HUOLTO-OHJE

H 20 E - 4

Turvavaijerin lisäjousi

PIK-20 E sarjanumerot 20203-20256

Kuva 1.

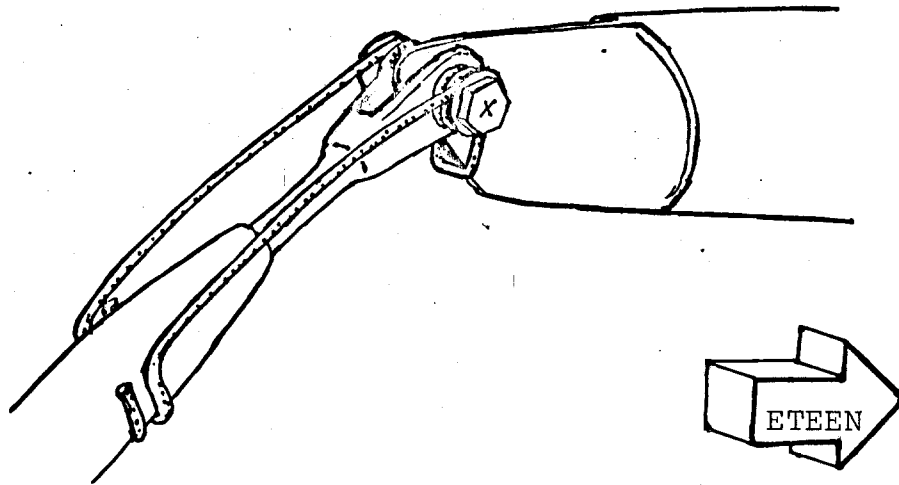
Moottoria sisään otettaessa voi, jos vaijerin vetojousi takertelee, turvavaijerin yläpäässä oleva jännelukko jäädä pystyyn rungon pohjaan ja moottorin väliin. Tällöin moottori ei mene sisään. Jännelukkoon voidaan asentaa tässä huolto-ohjeessa esitetty jousi, joka kääntää jännelukon aina vaaka-asentoon vasten äänenvaimentajaa.

Kiinnitä turvavaijeri uudella pidemmällä ruuvilla ja samalla asenna jousi kuvan 1 mukaisesti paikalleen.

Irroita turvavaijerin jännelukko potkuri-akselista.

Kuva 2.

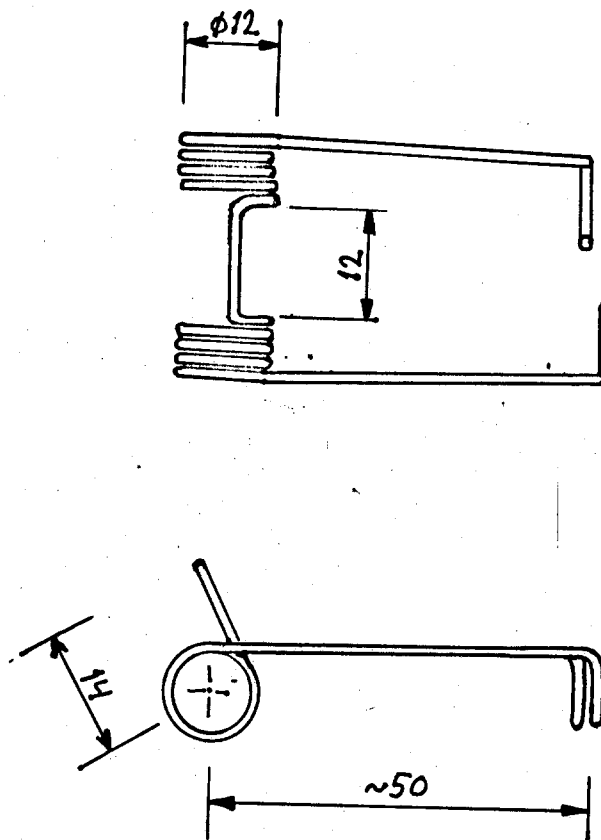
- Kuvan 2 mukainen jousi
- Ruuvi AN 4-13
